日本原燃株式会社	
資料番号	耐震機電 13 <u>R4</u>
提出年月日	令和3年 <u>10</u> 月 <u>12</u> 日

設工認に係る補足説明資料
耐震計算書に関する
既設工認からの変更点について

別紙 1ー 1 安全冷却水 B 冷却塔の支持架構及び支持架構搭載機器に関する既設工認からの変更点

第3-1表 応力解析モデル及び手法の比較
(安全冷却水B冷却塔基礎スラブ)

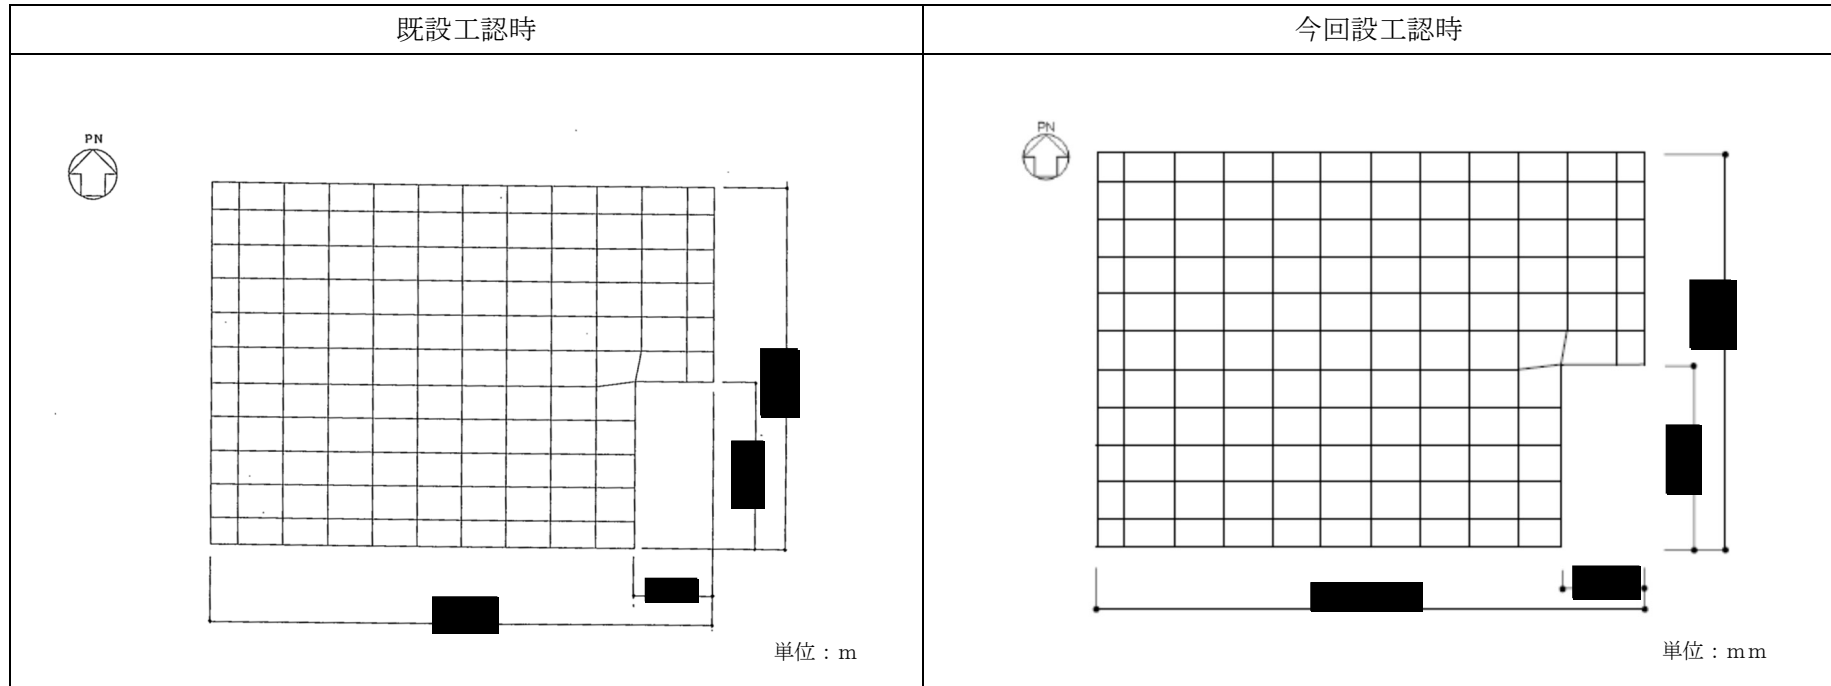
項目	内容	既設工認※1	今回設工認	備考
解析手法		FEM モデルを用いた弾性応力解析	同左	—
解析コード		NASTRAN	MSC NASTRAN	—
モデル	材料物性	検討時の各規準に基づき設定 コンクリートのヤング係数： $E_c=2.26 \times 10^4 \text{N/mm}^2$ コンクリートのポアソン比： $\nu=0.167$	適用規準の見直しによる再設定 コンクリートのヤング係数： $E_c=2.25 \times 10^4 \text{N/mm}^2$ コンクリートのポアソン比： $\nu=0.2$	①
	要素種別	基礎スラブ：シェル要素	同左	—
	境界条件	基礎スラブ底面：弾性地盤ばね支持 浮上り：考慮	同左（地盤ばねは地震応答解析モデルの変更に依りて再設定）	—
	非線形特性	考慮しない	同左	—
地震荷重との組合せ		VL+SL+S+B VL：鉛直荷重 SL：積雪荷重 S：地震荷重 B：浮力	同左	—
荷重の設定	鉛直荷重(VL)	基礎スラブと上部構造物の自重及び機器、配管、積載物の重量を考慮	同左（冷却塔の変更に依りて再設定）	—
	積雪荷重(SL)	上部構造の重量として考慮（190cm相当とし、地震荷重との組合せ時は0.5を乗じる）	同左（190cm相当とし、地震荷重との組合せ時は0.35を乗じる）	※2
	地震荷重(S)	基礎スラブ自体の慣性力及び上部構造物からの地震力（水平力、転倒モーメント、鉛直力）を入力	同左	—
	浮力(B)	基礎スラブに一様に上向きの等分布荷重として入力（地下水位 T. M. S. L. 55.0m 相当）	同左	—
評価方法	応力解析	S2 地震力に対して発生応力が RC 規準に基づく終局耐力を超えないことを確認	Ss 地震力に対して発生応力が RC 規準に基づく終局耐力を超えないことを確認	—

※2：地震荷重との組合せ時に乗じる係数は、既認可時は0.5としていたが、今回設工認においては建築基準法施行令に基づき0.35に変更。
